Straßenbauverwaltung Freistaat Bayern Autobahndirektion Nordbayern Straße / Abschn.-Nr. / Station: A70_340_5,865 bis A70_400_0,055 PROJIS-Nr.:	Unterlage / Blatt-Nr.: 5 / 1 T Lageplan Bau-km 61+090 bis 62+130 Maßstab: 1 : 1000
--	---

FESTSTELLUNGSENTWURF

Projekt: nachträgliche Lärmschutz- und Trassenanpassung

Nachträgliche Lärmvorsorge und Trassenanpassung bei Hallstadt

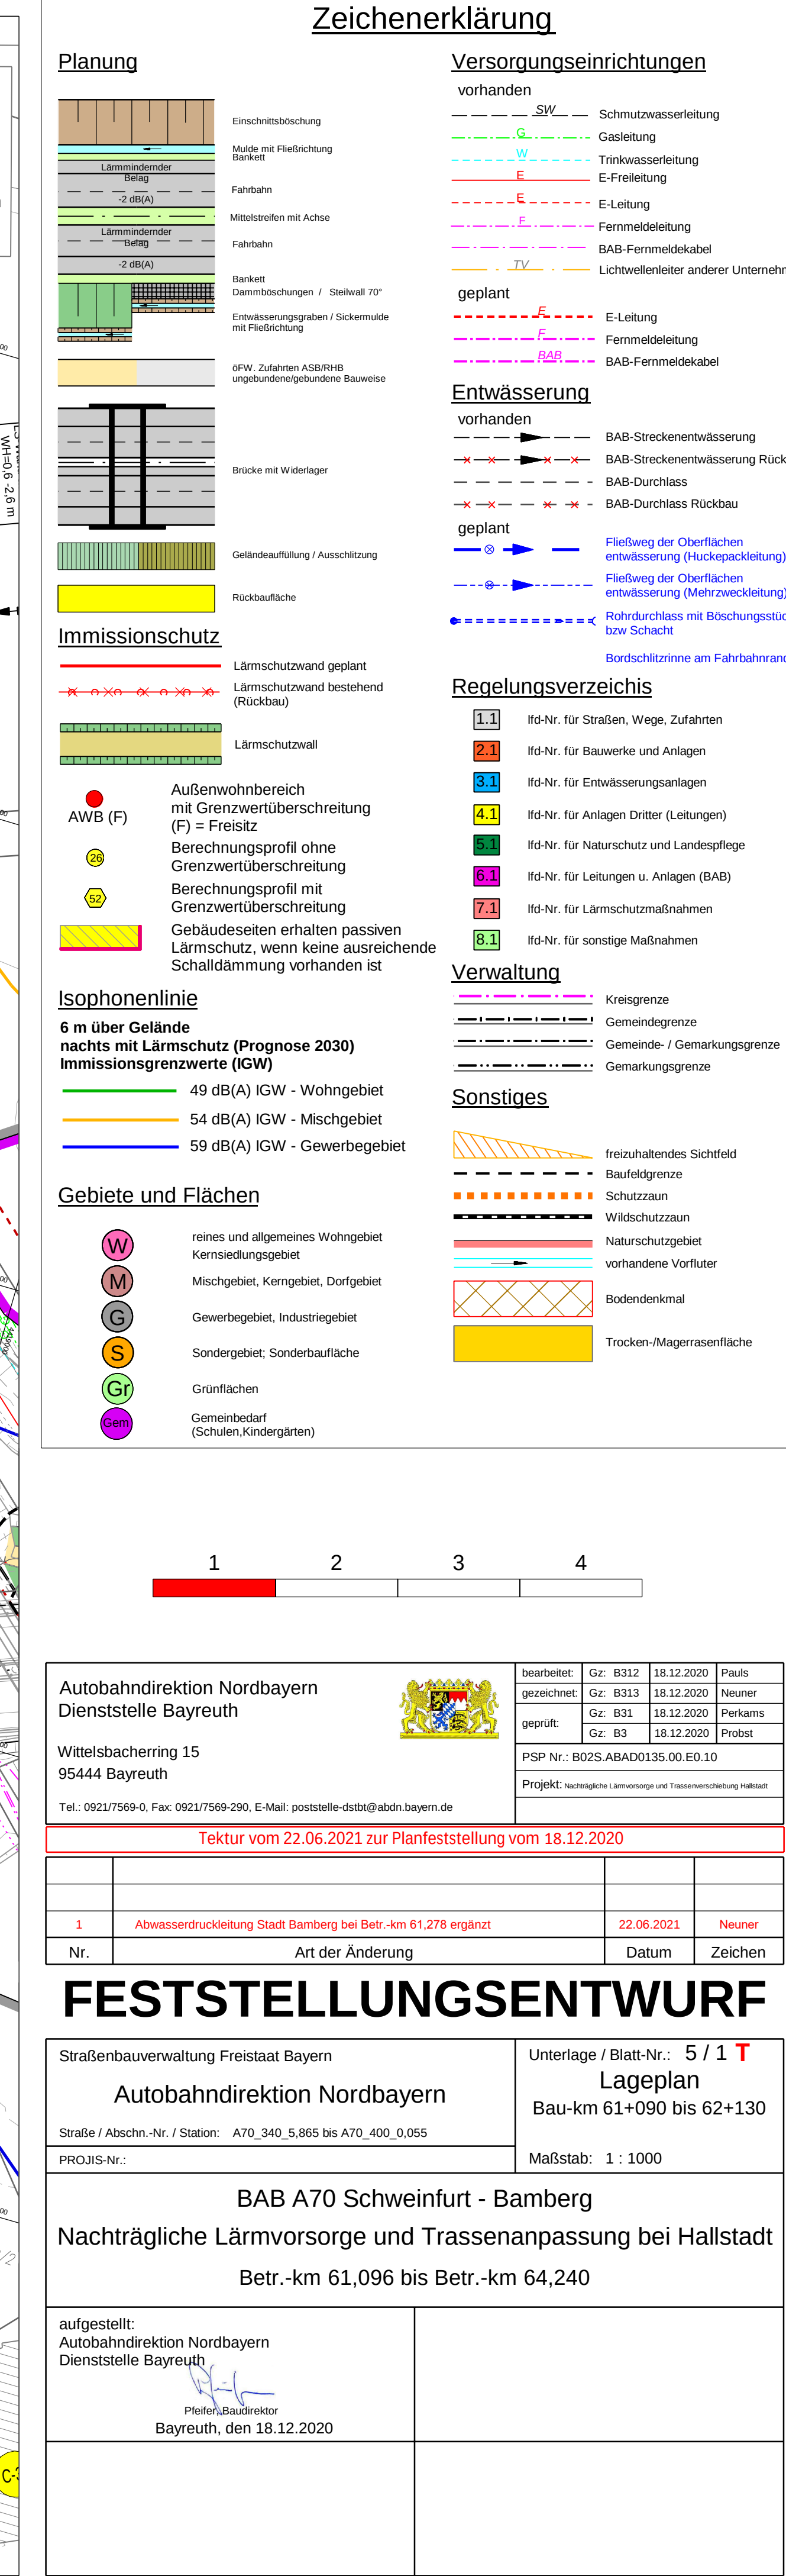
1	Abwasserdruckleitung Stadt Bamberg bei Betr.-km 61,278 ergänzt	22.06.2021	Neuner
Nr.	Art der Änderung	Datum	Zeichen

Unterlage / Blatt-Nr.: 5 / 4 T

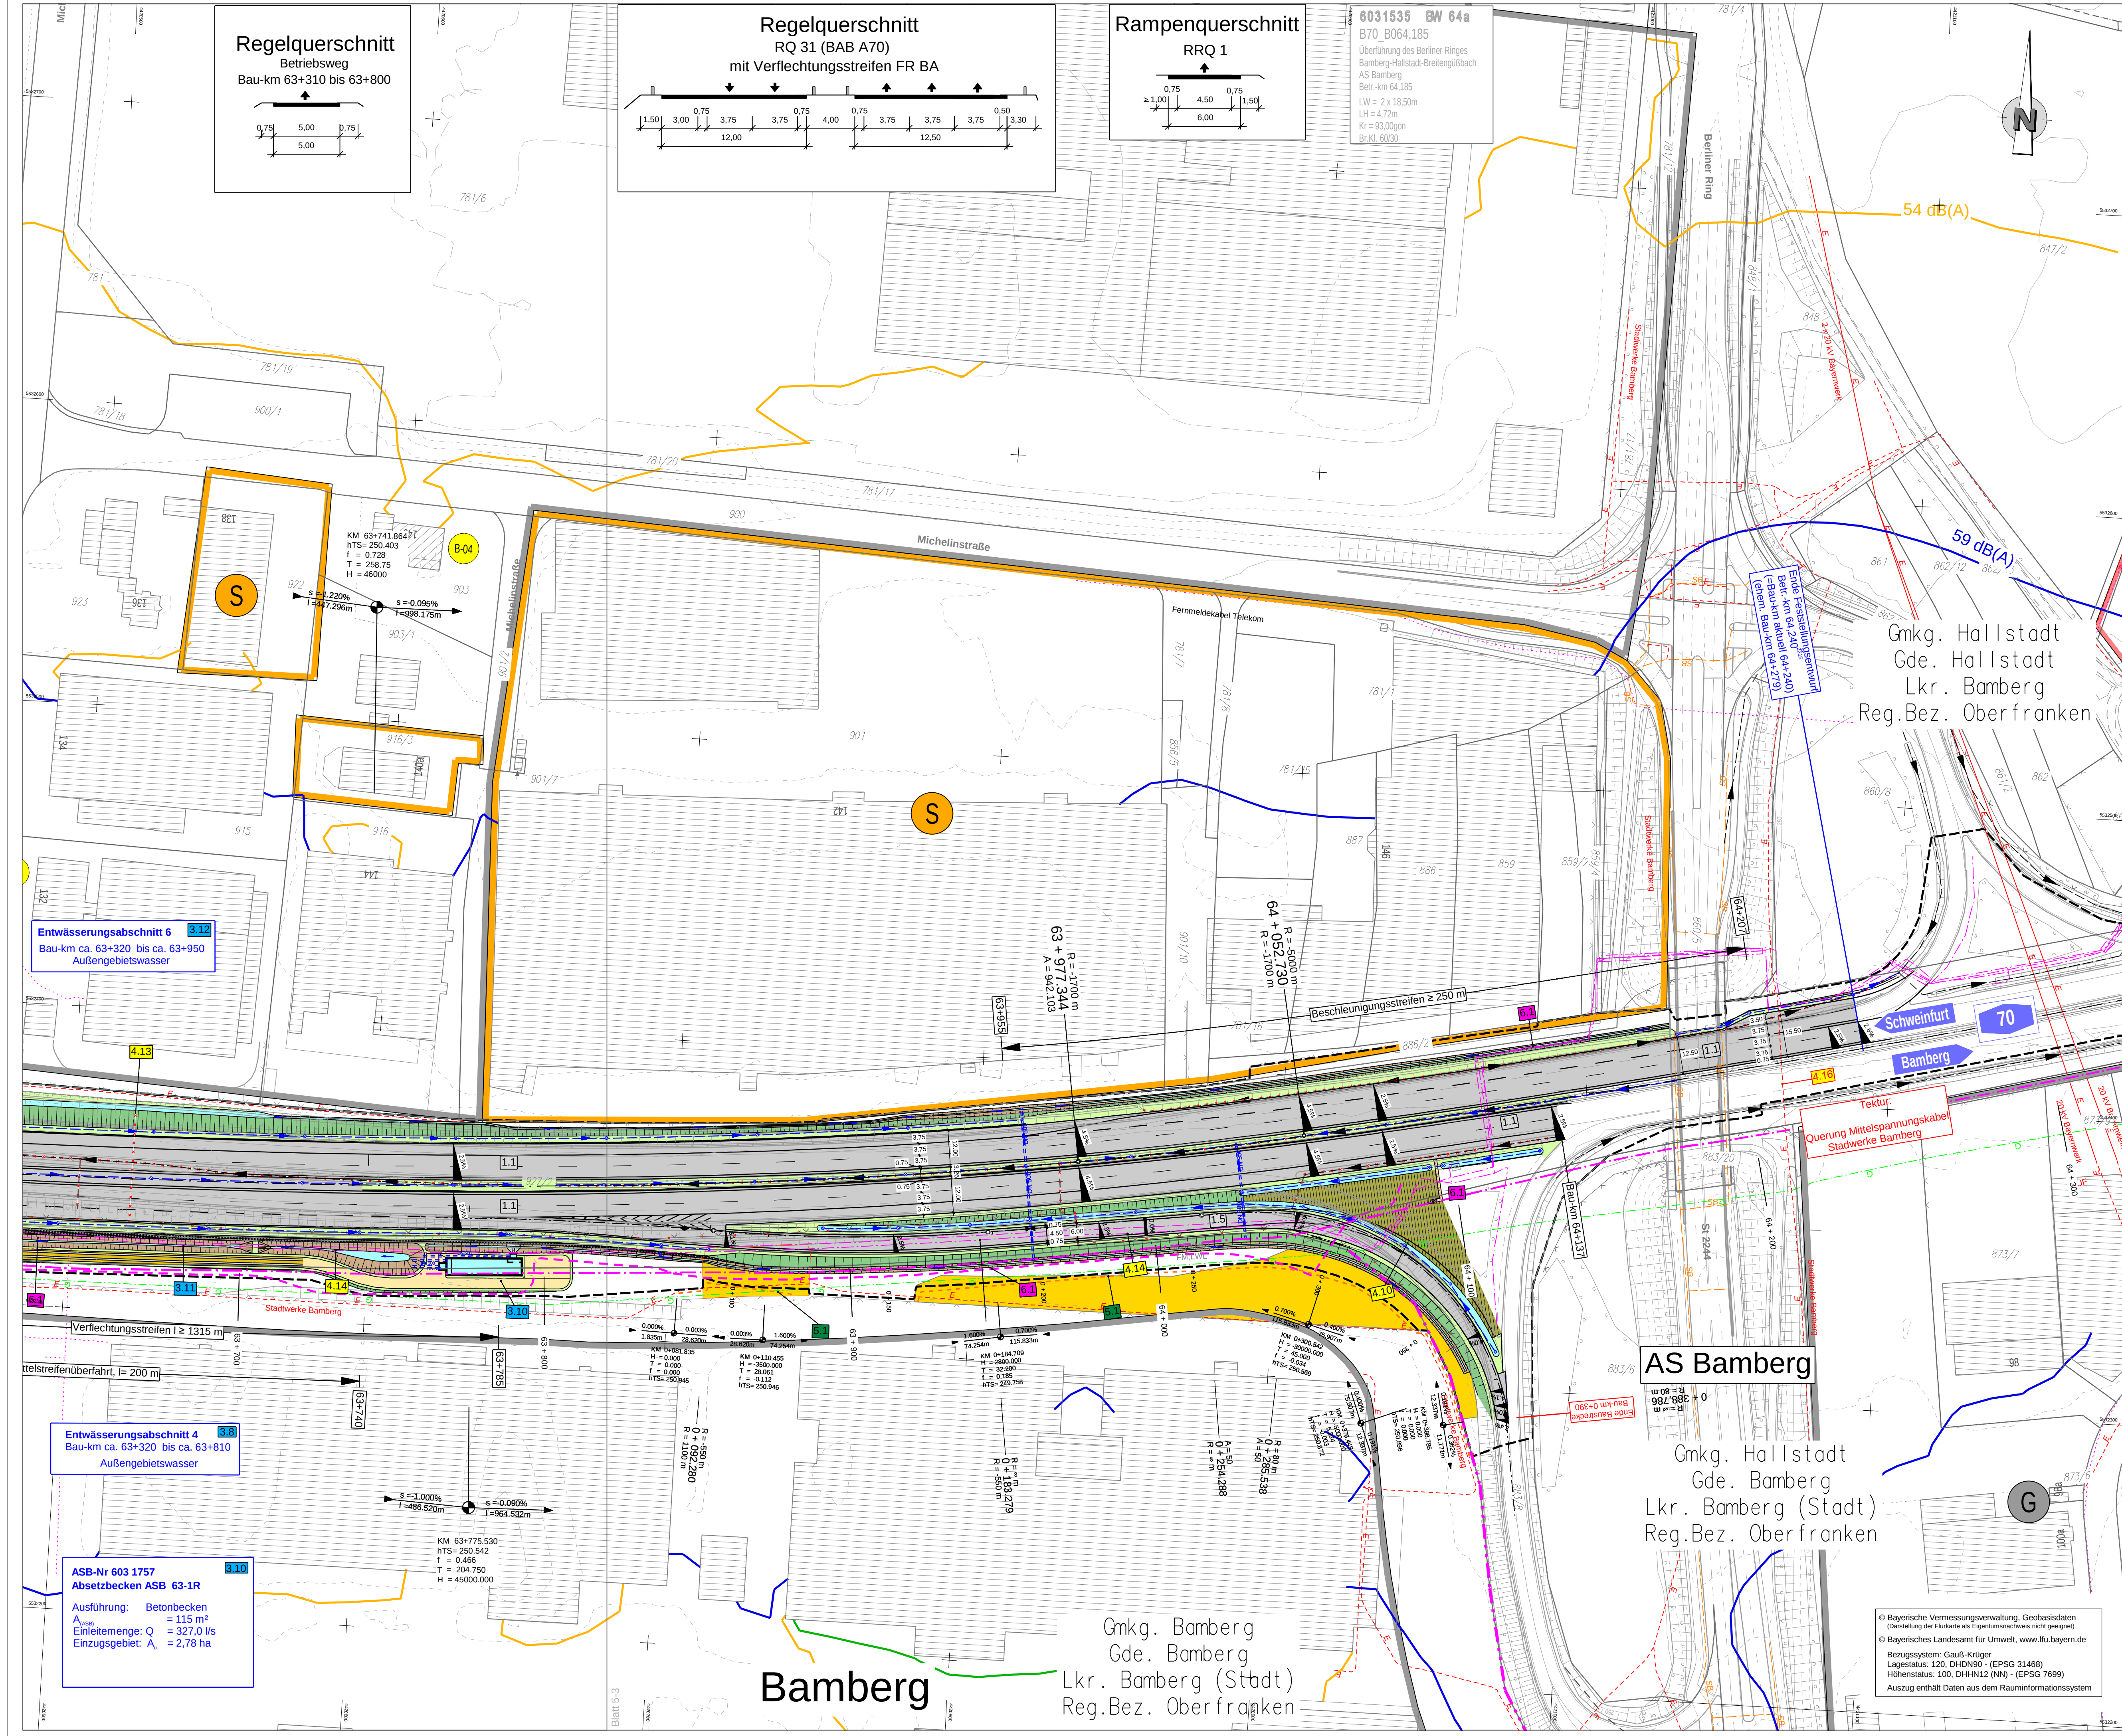
1	MS/NS-Kabel Stadwerke Bamberg bei Betr.-km 64+213 ergänzt, RV lfd. Nr. 4.16	22.06.2021	Neuner
---	---	------------	--------
